SERVICE INFO – INA 0099

Αλλαγή στο περιεχόμενο του κουτιού για τον κωδικό 532 0020 10

Κωδικός ανταλλακτικού: 532 0020 10

Εικόνα 1: 532 0020 10 – INA πλαστική τροχαλία συνοδευόμενη από βίδα στερέωσης

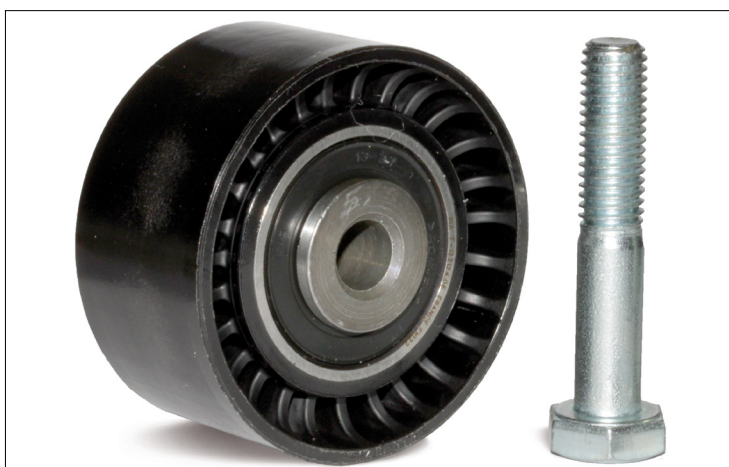
Το περιεχόμενο του κουτιού για τον κωδικό 532 0020 10 έχει βελτιστοποιηθεί. Λόγω του σχεδιασμού της τροχαλίας, η βίδα M10x55 μπορεί να χρησιμοποιηθεί για όλα τα αυτοκίνητα της λίστας. Η βίδα M10x50 και η ροδέλα δεν είναι πλέον απαραίτητα. Το πακέτο επομένων περιλαμβάνει μια πλαστική τροχαλία (εικόνα 1, αριστερά) και μια βίδα M10x55 (εικόνα 1, δεξιά).

Όπως περιγράφεται στην Τεχνική Πληροφορία INA 0070, είναι πιθανό η μεταλλική τροχαλία να είναι ακόμα τοποθετημένη στα αυτοκίνητα που αναφέρονται παραπάνω. Η πλαστική τροχαλία αντικαθιστά τη μεταλλική τροχαλία.

Η πλαστική τροχαλία πληροί τις τεχνικές προδιαγραφές χωρίς περιορισμούς και διαφέρει μόνο αναφορικά με το υλικό της επιφάνειας επαφής.
